# Ministero della Transizione Ecologica

**Parere n. 250 del 26 aprile 2022**

<b>Progetto:</b>	<p style="text-align: center;"><b><i>Istruttoria VIA</i></b></p> <p style="text-align: center;"><b>Provvedimento di VIA nell'ambito del provvedimento unico in materia ambientale ai sensi dell'art.27 del d.lgs. 152/2006 relativa al progetto "Rinnovo del permesso di ricerca mineraria "Punta Corna" per cobalto argento e minerali associati, programma lavori 2021-2023".</b></p> <p style="text-align: center;"><b><i>ID_VIP: 6088</i></b></p>
<b>Proponente:</b>	<p style="text-align: center;"><b><i>Strategic Minerals Italia s.r.l.</i></b></p>

Figura 2. Distribuzione planimetrica delle **piazze di perforazione** nel Vallone del Servin, del **campo base** e dei **punti di prelievo** (rifomimento) **delle acque** (1 = rigagnolo/sorgente nei pressi del campo base a quota 2,650 m; 2 = laghetto perenne posto a quota 2,450 m).

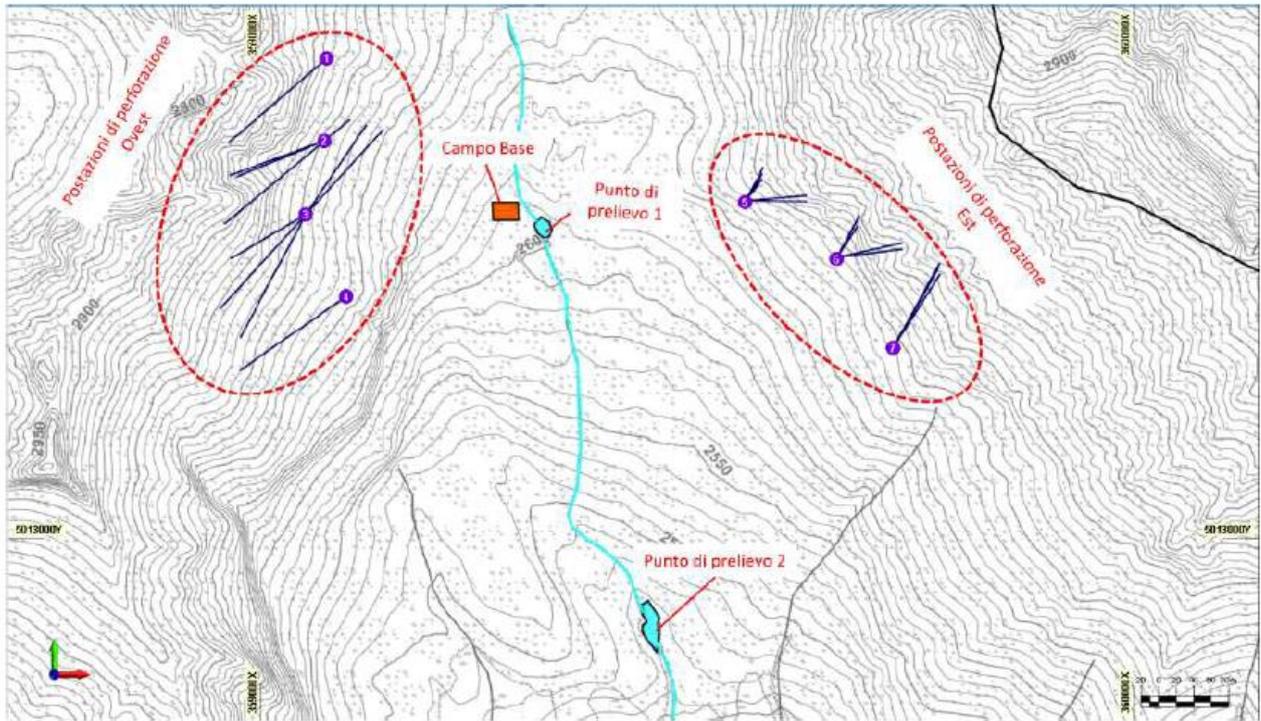
*Si ritiene che l’impatto del campo base dovrà essere attentamente valutato e dovrà essere previsto il ripristino dell’area con documentazione fotografica ex ante ed ex post. Lo stesso vale per le piazzole che dovranno essere oggetto di ripristino ambientale dopo le attività.*

Figura 3. Piazzole di perforazione nell'area 2 di Santa Barbara e punto di prelievo delle acque dal Rio Arnas.

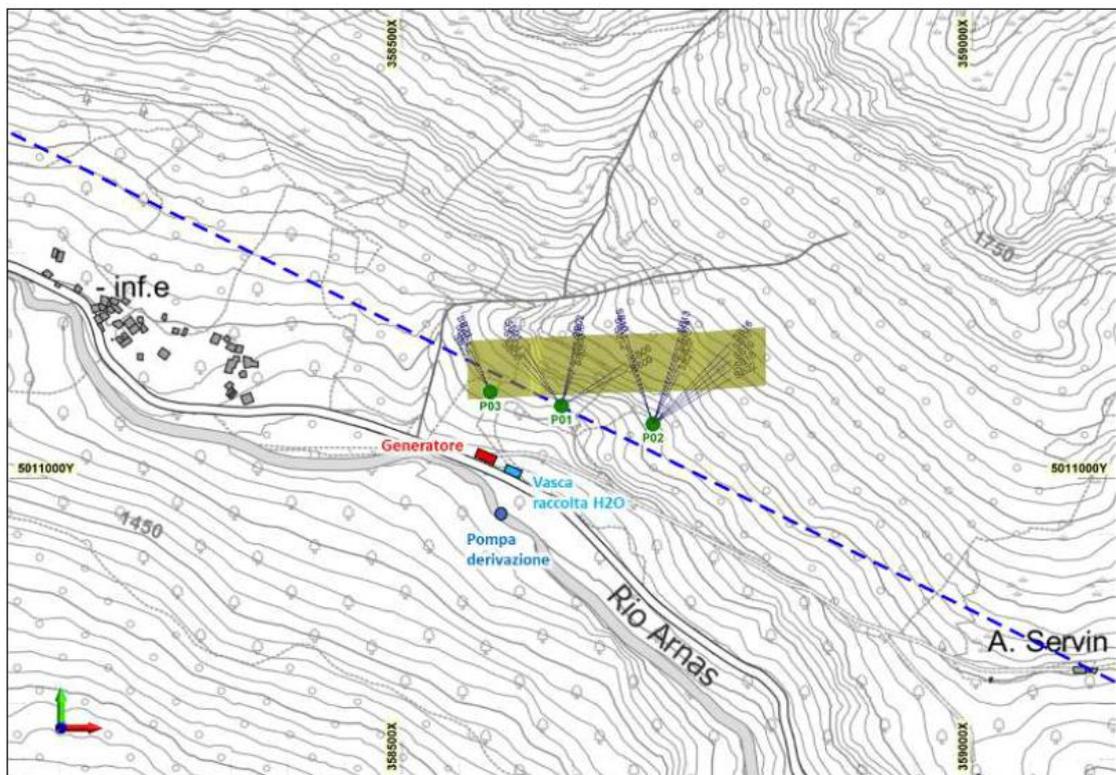
*Si è ritenuto che l'impatto del prelievo acqua dal Rio Amas non sia stato sufficientemente trattato. Dovranno essere previste analisi anche di natura biologica (coliformi e streptococchi a valle del campo per documentare impatto di attività umane nell'area), e misure di trasparenza delle acque. Nello specifico appare necessaria anche una caratterizzazione delle acque di risulta delle attività di perforazione e misure in continuo con sonda multi-parametrica per i principali parametri chimico fisici delle acque sia in ingresso sia in restituzione.*

Figura 8. Contesto geografico del permesso di ricerca e stralcio mappa siti Natura 2000 della Regione Piemonte.

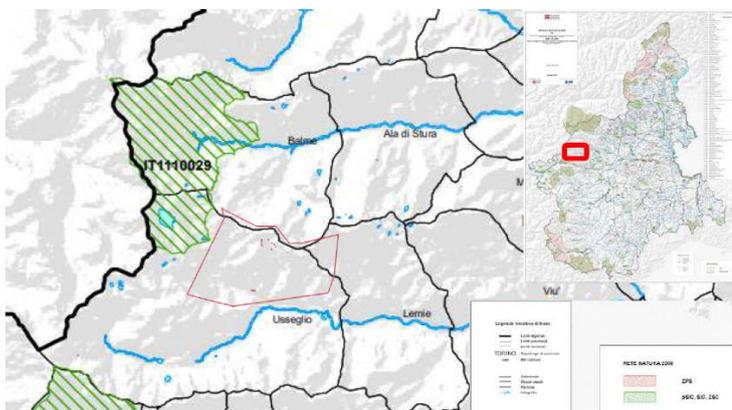
*È stato ritenuto che la carta degli habitat del SIC di Pian della Mussa in scala 1:10000 della Vinca è illeggibile e priva della relazione con le aree di sviluppo dei sondaggi. Per le altre cartografie vale quanto già riportato in precedenza in quanto nella VInCA vi è una ripetizione di quanto già presente nel SIA.*
